改善箇所説明図①

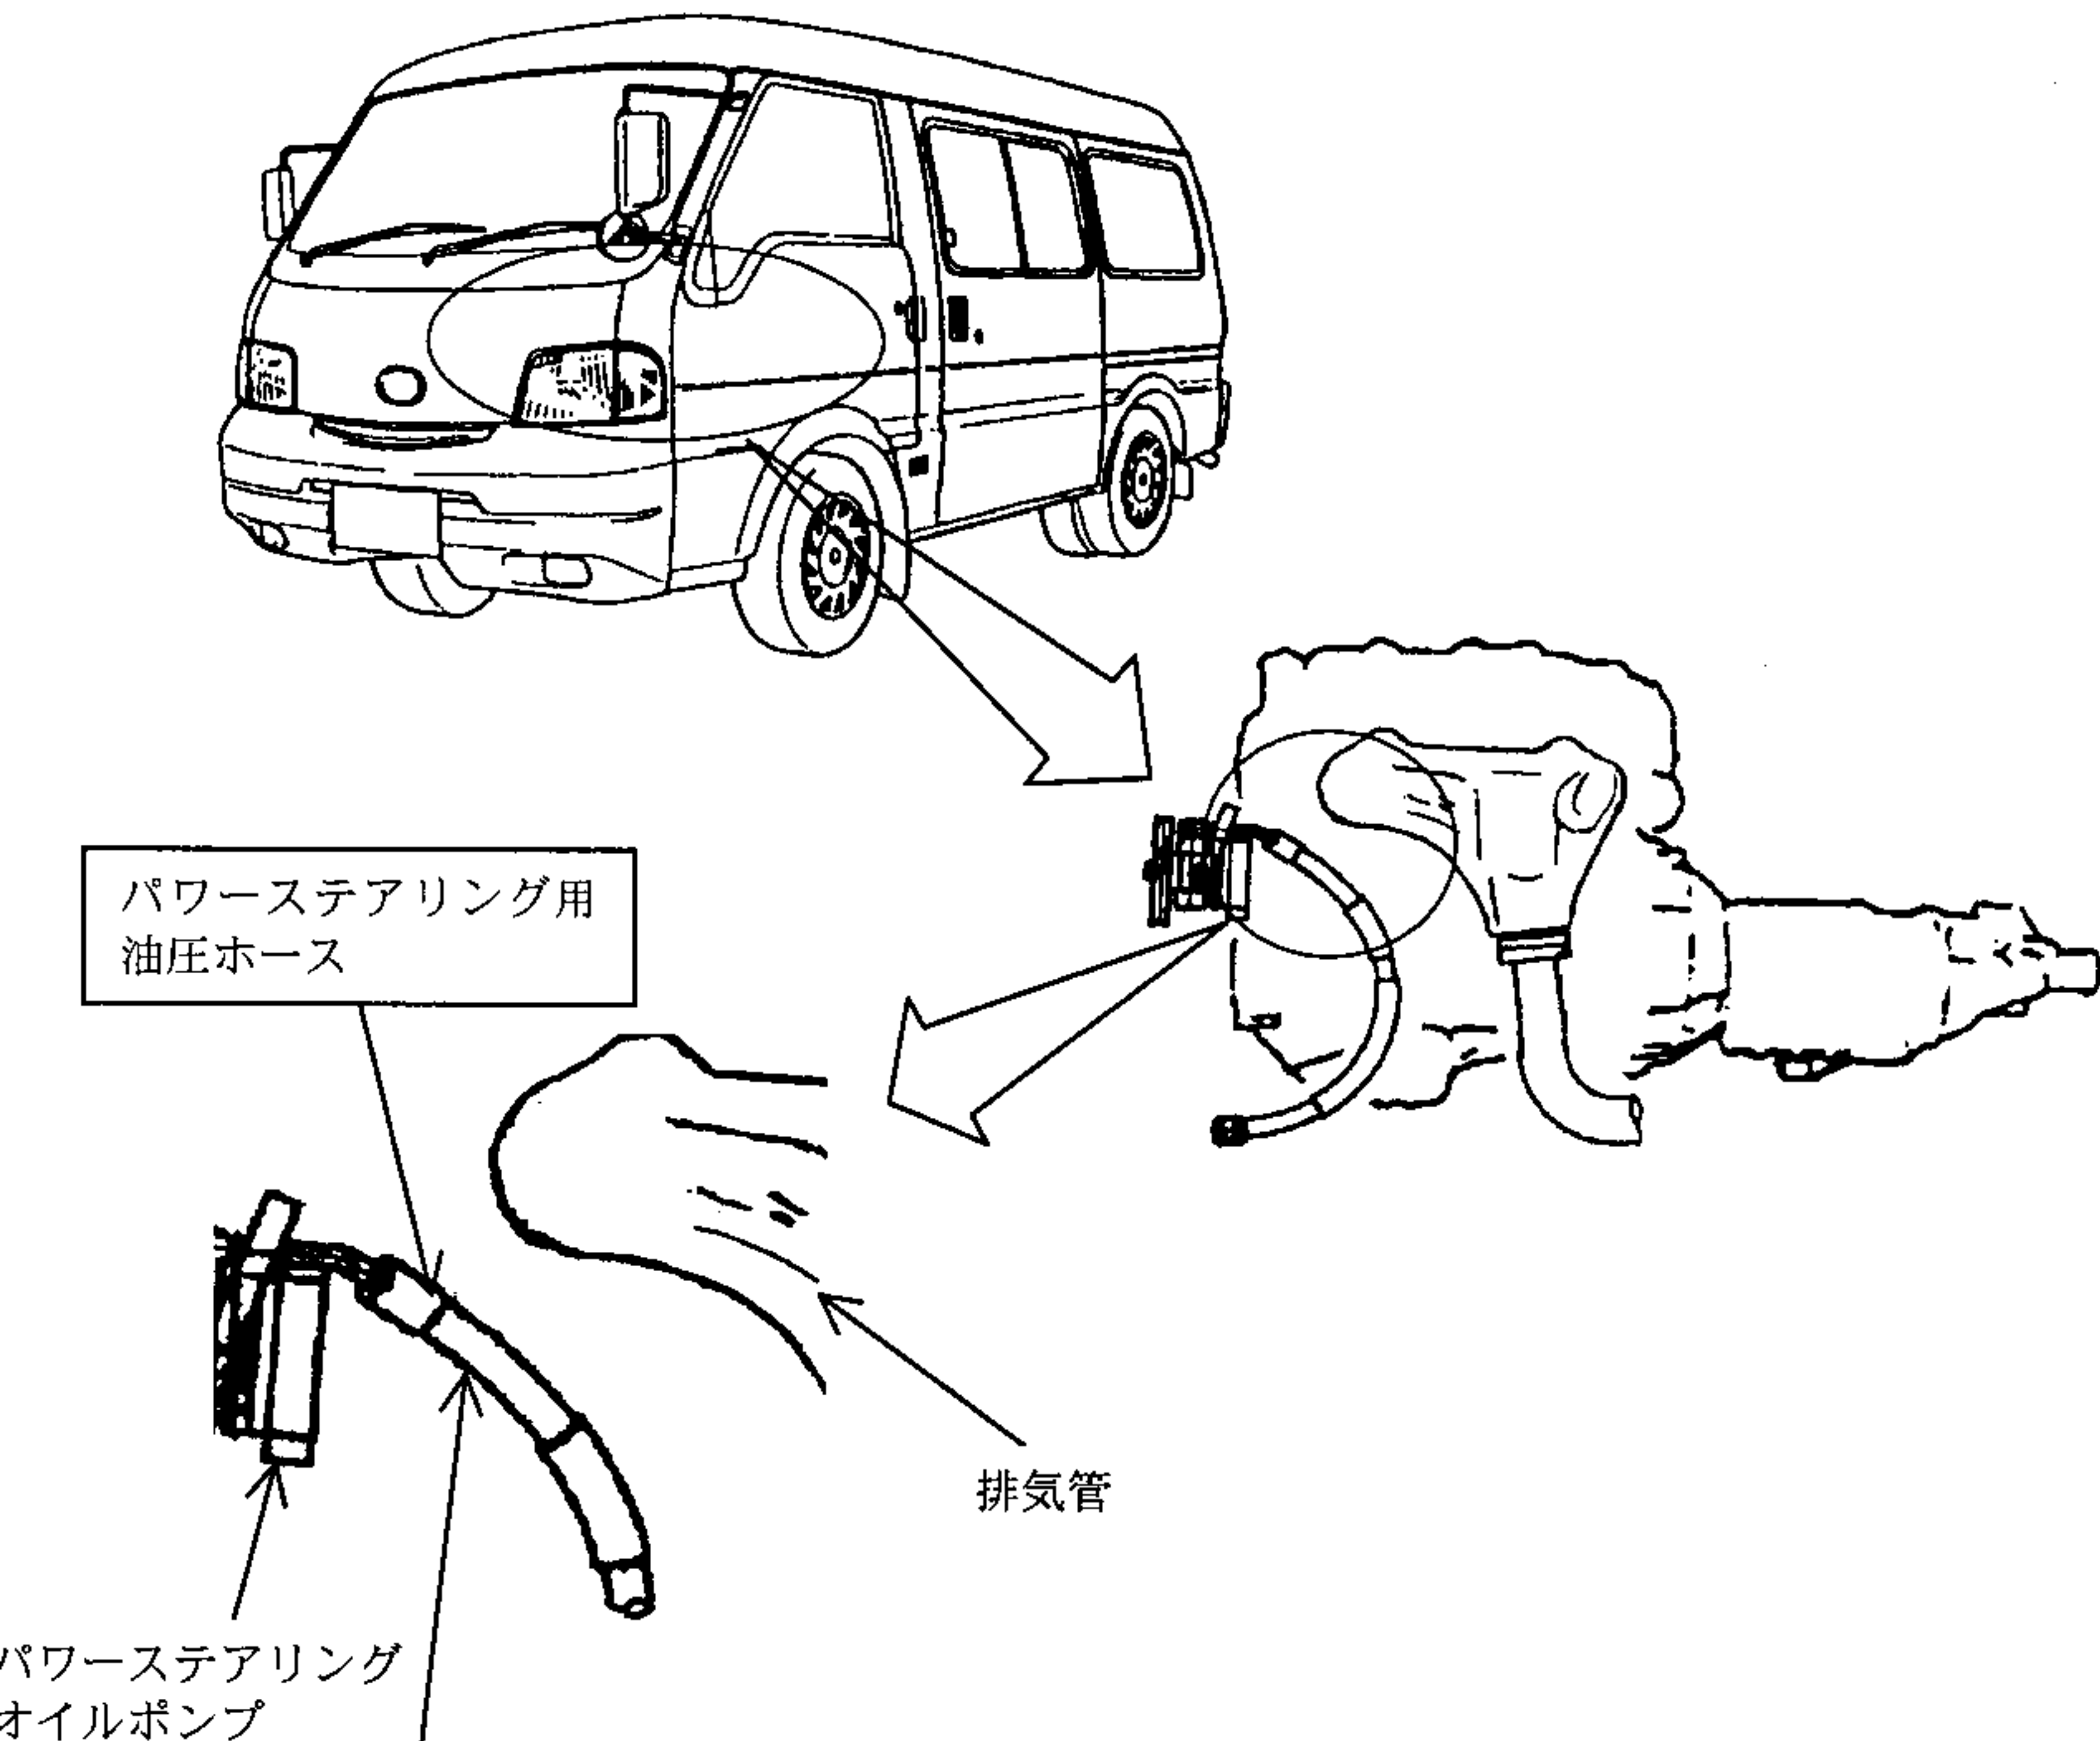
基準不適合発生箇所

かじ取り装置において、パワーステアリング用油圧ホースの遮熱対策が不十分なため、高温下での連続高速走行、登坂路走行等を繰り返しておこなうと排気管の熱によって、当該ホースが熱劣化するものがある。そのためそのままの状態で使用を続けると、当該ホースが損傷し、作動油が漏れてハンドルの操作力が増大し、最悪の場合、作動油が排気管に飛散して火災に至るおそれがある。

改善の内容

全車両、当該ホースを対策品と交換する。

識別：パワーステアリング用プレッシャ側油圧ホース（パワーステアリングオイルポンプ側）に黄色ペイントを塗布する。
